监理通知单

工程名称：泰顺兴农 30MW 农林光互补光伏小康项目

编号：ZHJL-ZJTS-016

事由：关于施工质量事宜

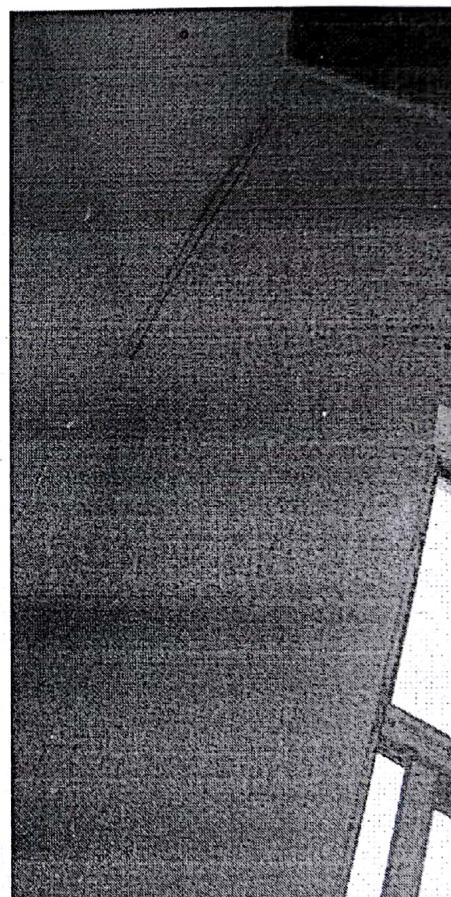
现场巡查发现以下问题：

生产房内外墙墙面抹灰粉刷后，A 轴—B 轴，3 轴—4 轴，4 轴—B 轴区域局部出现裂缝现象，存在质量隐患，要求立即整改（整改之后有待继续观察后续裂缝情况）。

望你部高度重视以上问题，不符合要求处必须整改，限两天内回复。
